拉合尔水与污水管理项目（LWWMP）

AIIB项目编号P000074合同编号0074-PAK-01

第一次标前会议纪要

**拉合尔污水与排水管理项目（LWDMP）——从LARECHS COLONY至
GULSHAN E RAVI的污水系统，拉合尔（采用非开挖技术）**

LW - TD - 141

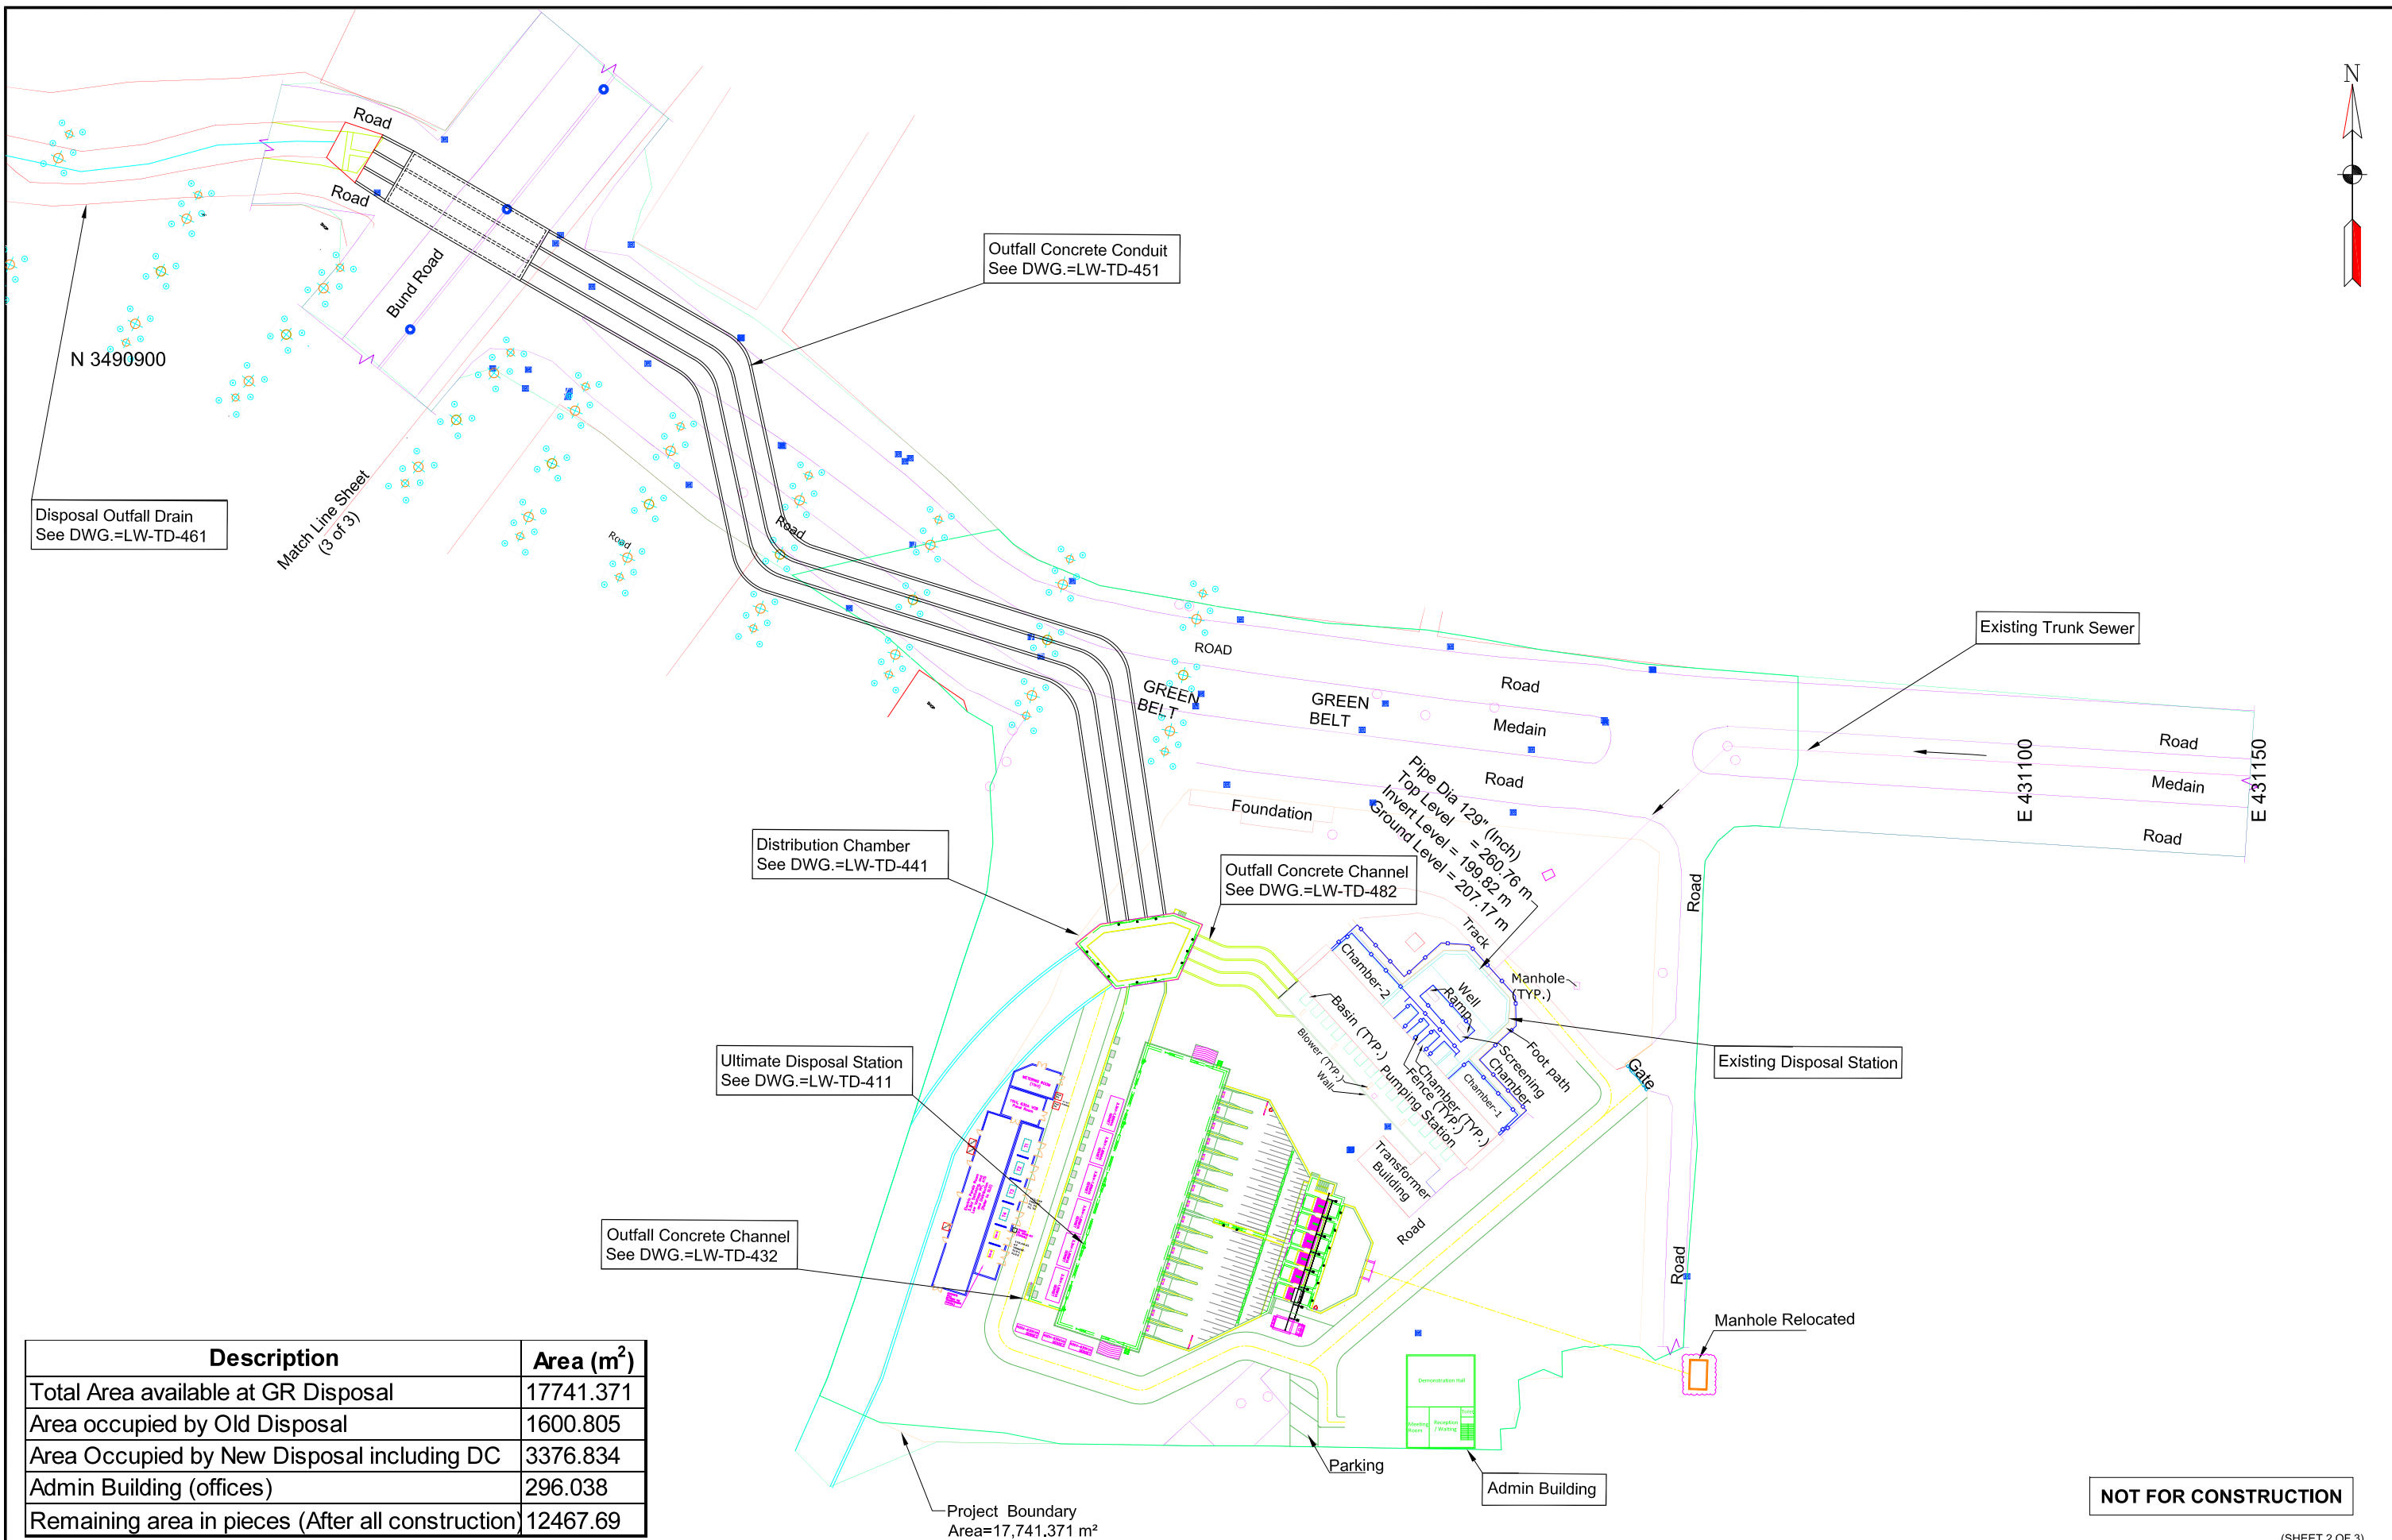
38.	第3卷, 第二部分, 第6节业主要求图号LW-TD-141至LW-TD-144, 及图号LW-TD-149至LW-TD-152	为接收井提供推力座和圆形竖井壁。推力座也在尺寸表中为接收井给出, 但未在剖面详图中给出。根据我们的运营理解, 推力座不应是接收井的一部分。请确认。	兹澄清, 推力座不应是接收井的一部分。与所引用图纸相关的更新图纸(LW-TD-141至LW-TD-143)作为附件E附上, 供投标人考虑。将发布反映上述内容的补遗。

LW - TD - 177

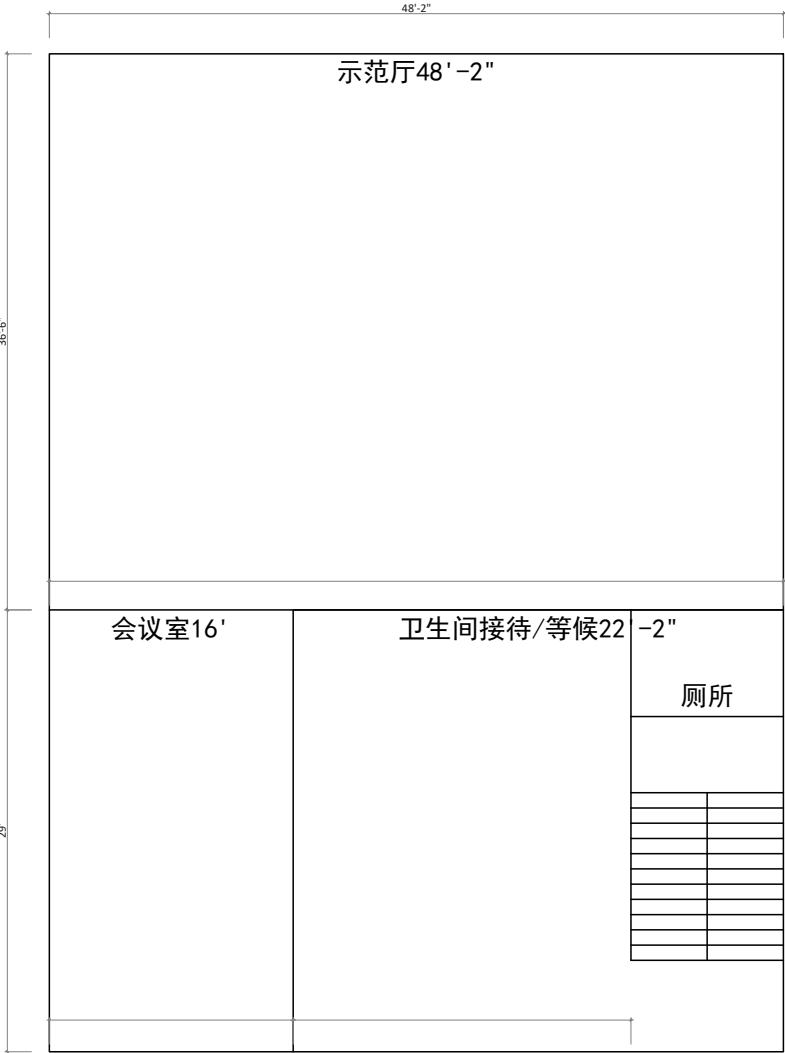
42.	第3卷，第二部分，第6节业主要求（表4.10第6-55页，及表4.11第6-57页）；图号LW-TD-177	除臭控制和通风系统数量存在冲突。如参考章节所述，在招标文件的不同位置观察到除臭控制系统数量不一致。请确认确切的数量/数目。	这是为了澄清 除臭和通风系统的总数为29 。招标文件中任何位置的除臭和通风系统数量应读作29，如第6节业主要求表4.11（第6-57页）所述。更新后的图纸（LW-TD-177）作为附件-G附上。将发布反映上述内容的补遗。

附件-H

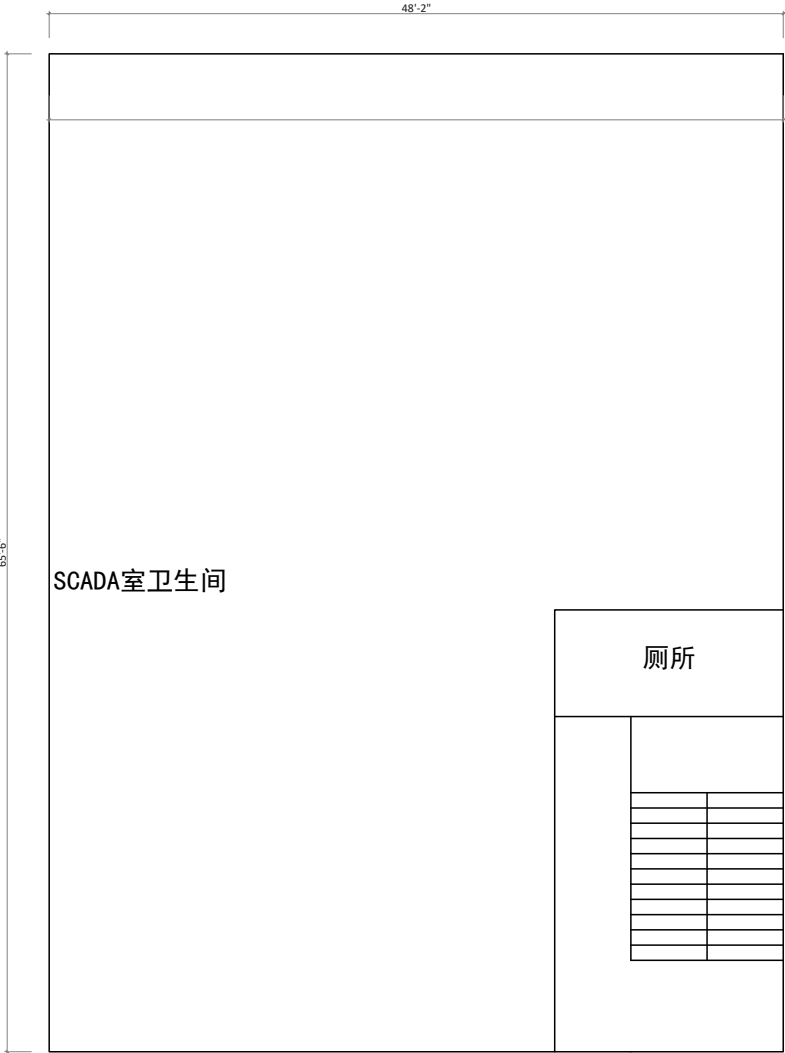
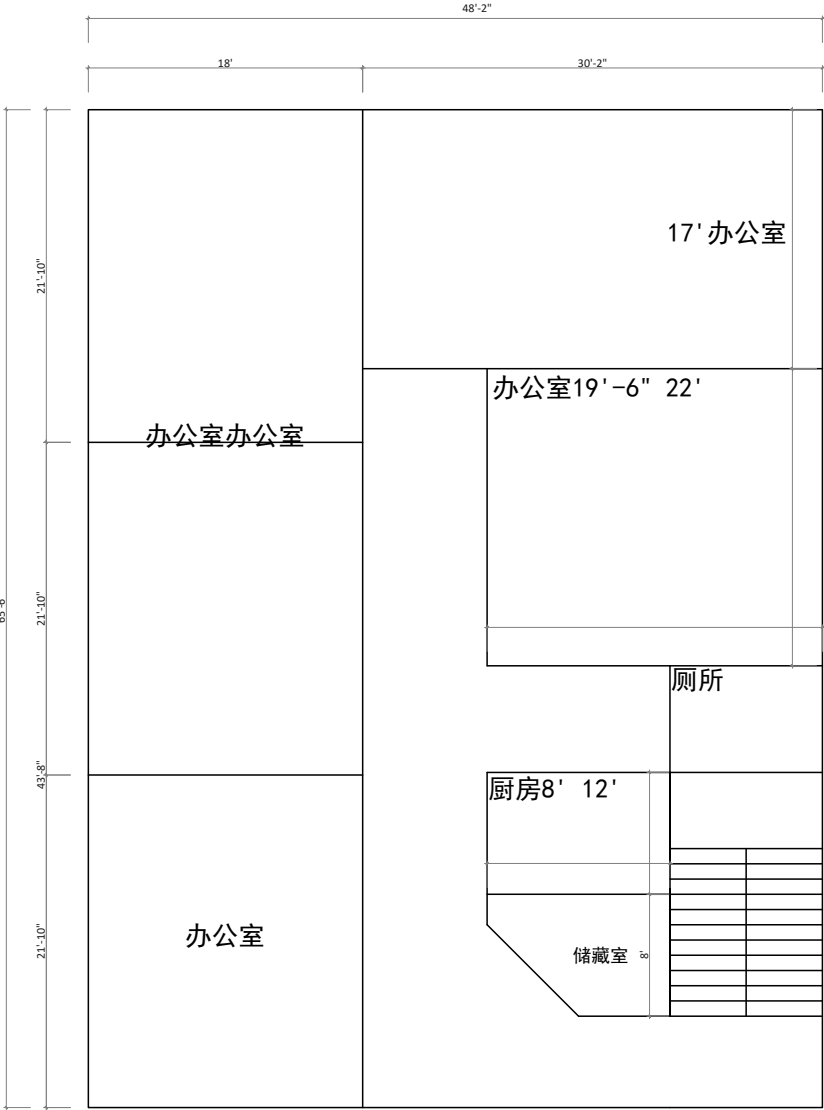
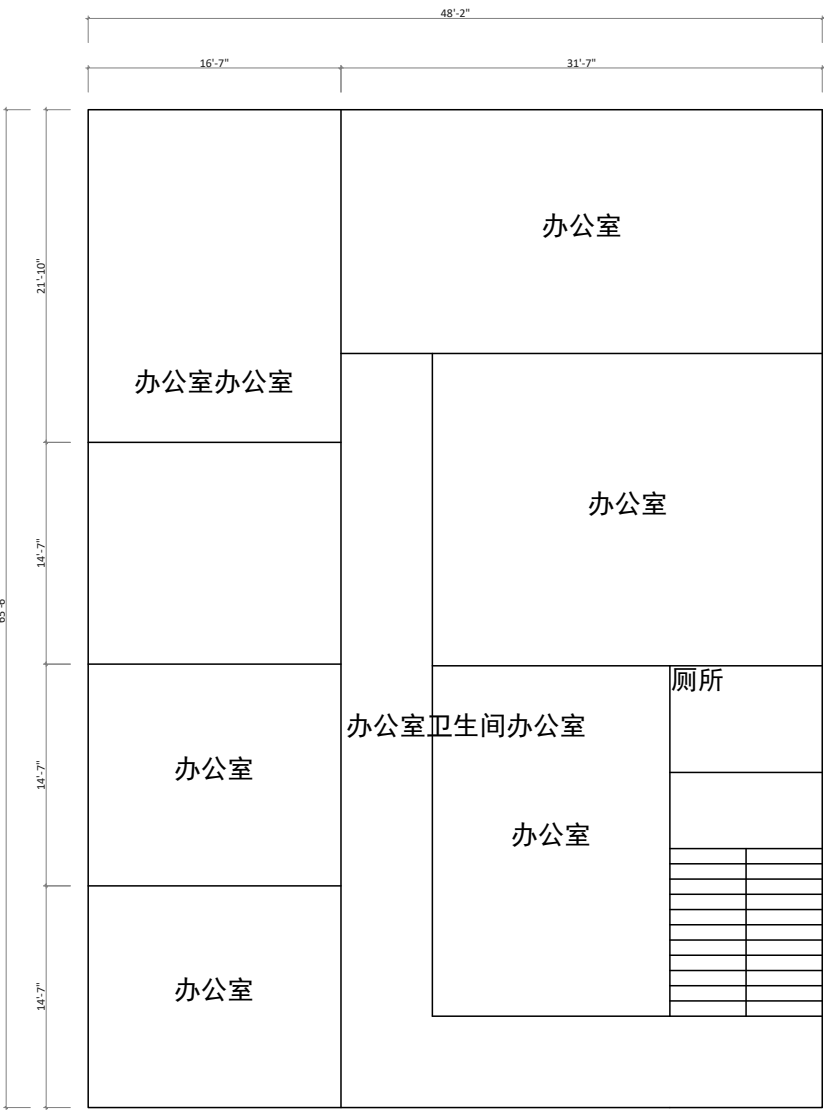
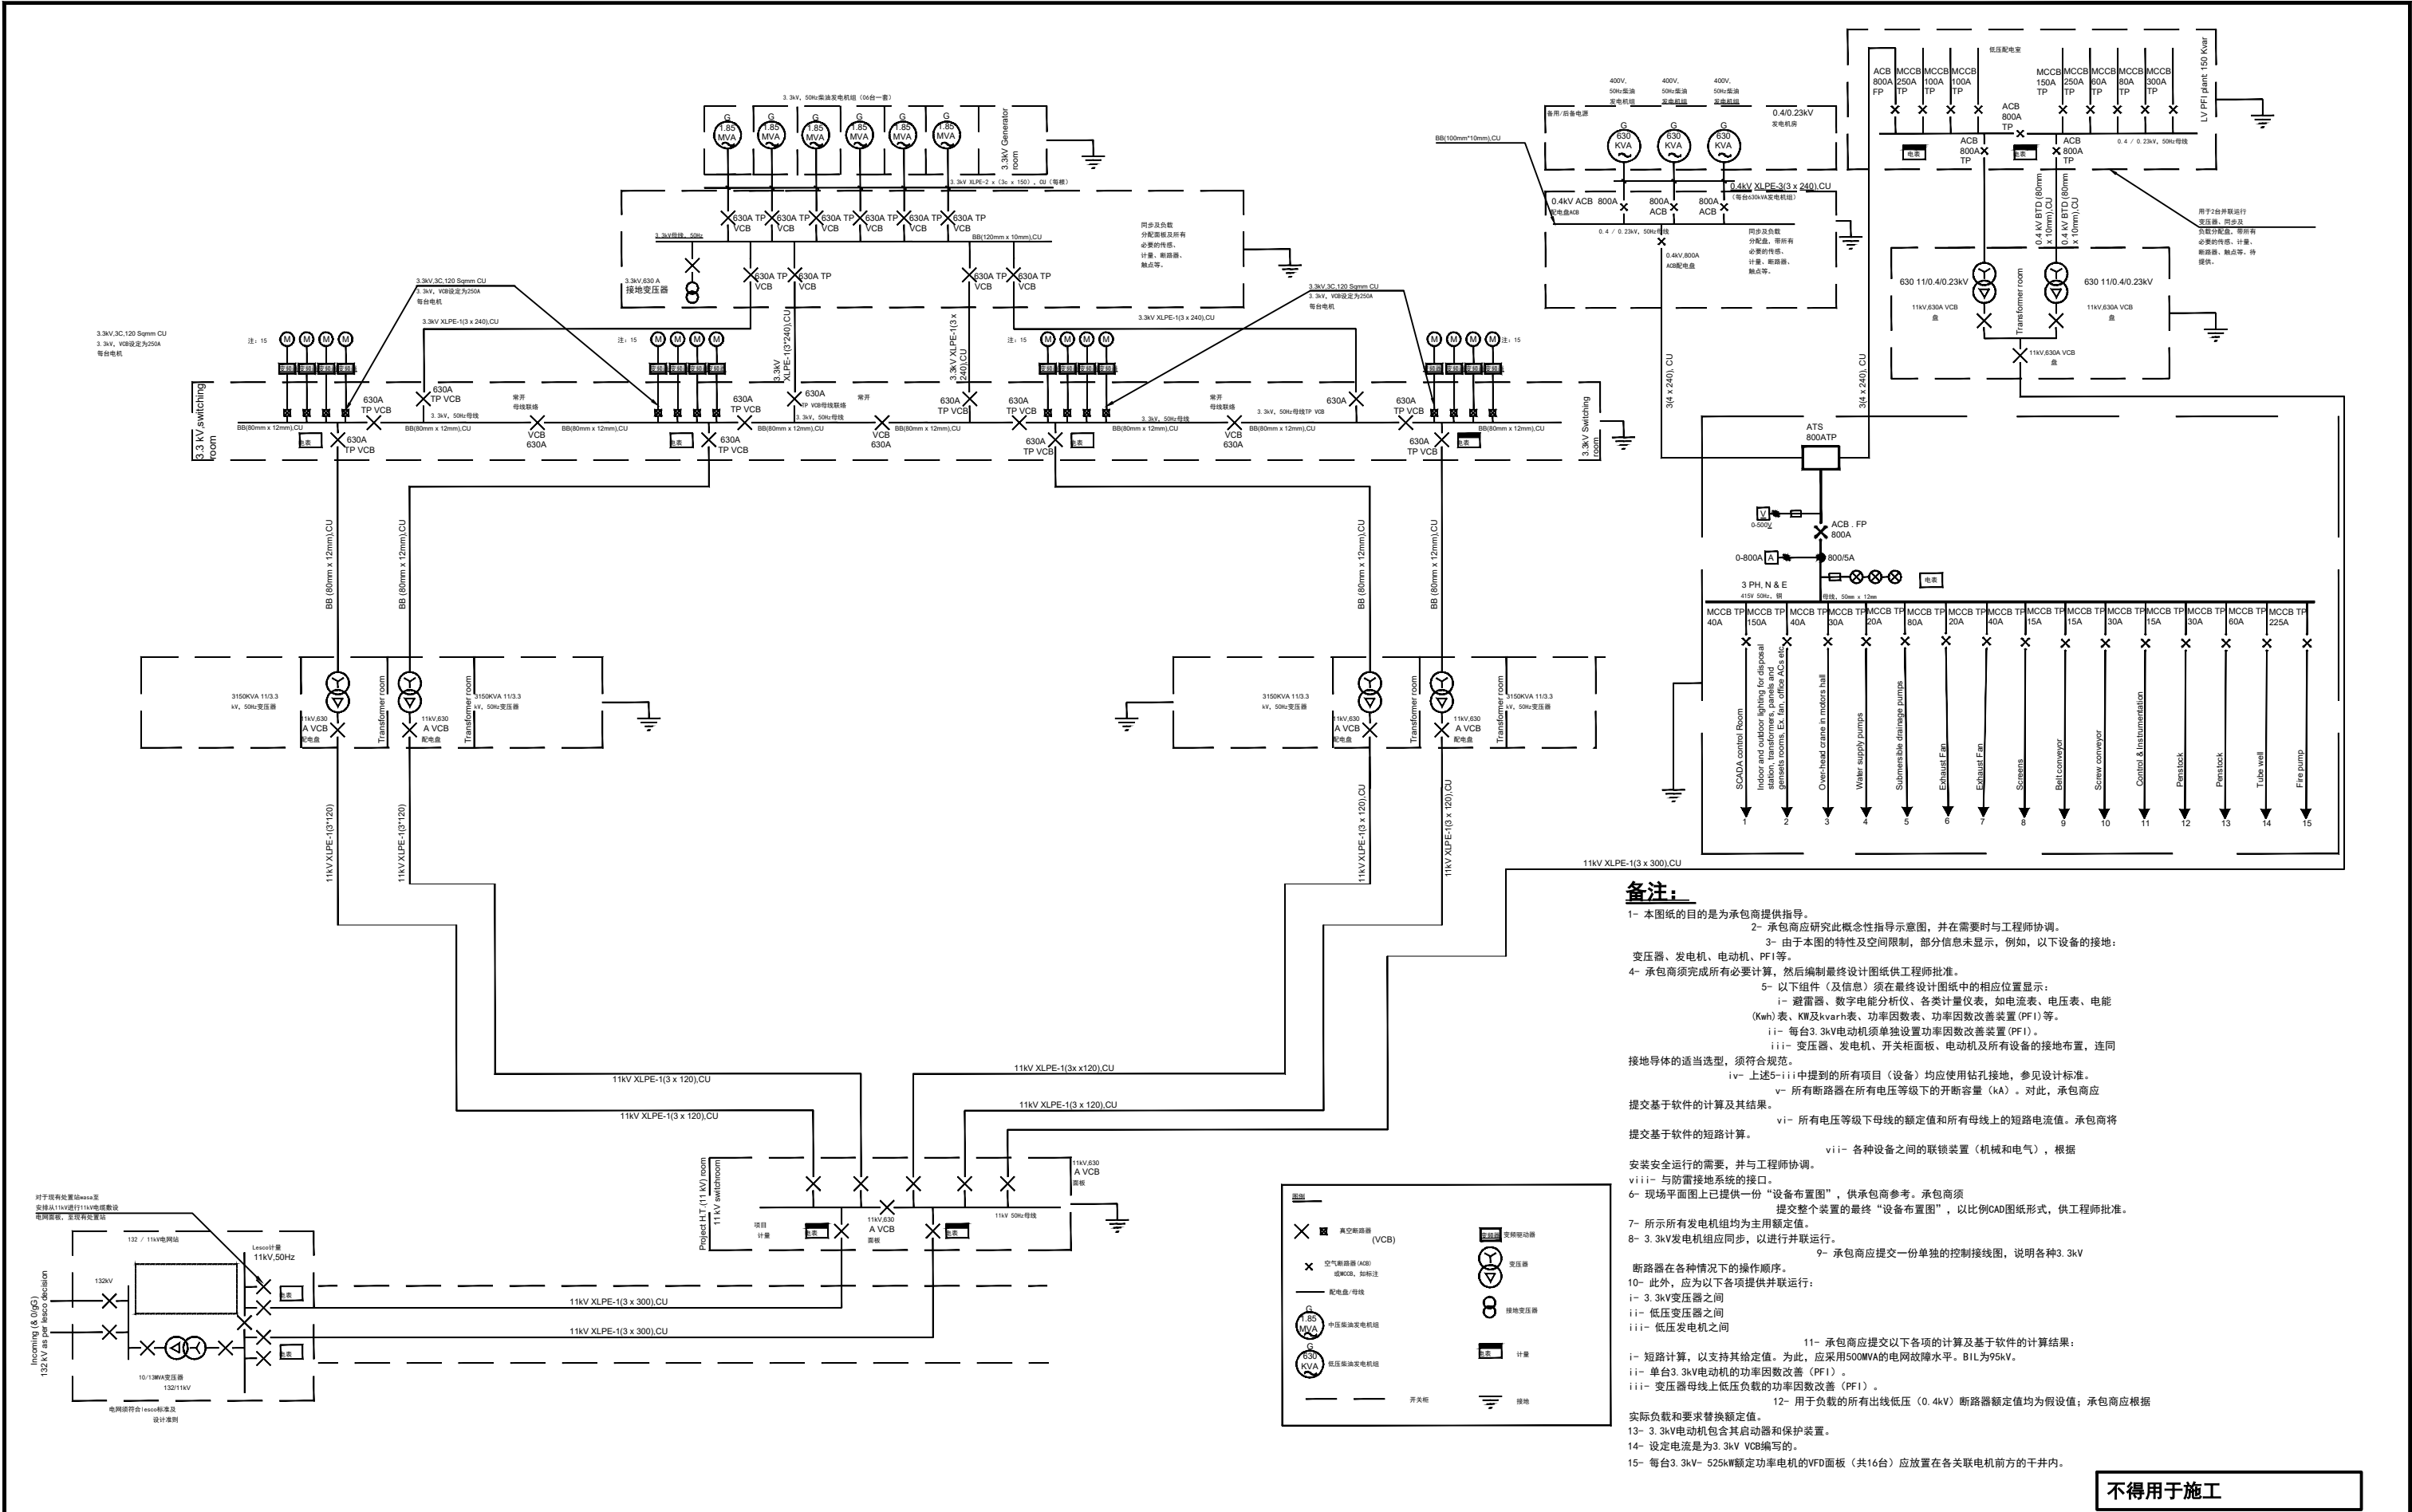
44.	第2卷，第二部分，第6节业主要求第4.1.11条，xx款（第6-67页）	办公楼建设文中提到承包商必须建造一栋除底层外的全功能三层建筑（每层500平方米）。然而，在价格表中（项目编号3.27），仅提及为三层办公楼。请澄清，是地面加三层建筑，还是仅3层，每层500平方米面积？	这是为了澄清承包商应建造一栋设施齐全的地面以上三层办公楼（共四层），每层建筑面积为296平方米，并配备电梯。该建筑的布局见作为 附件-H所附的图纸 。将发布反映上述内容的补遗。
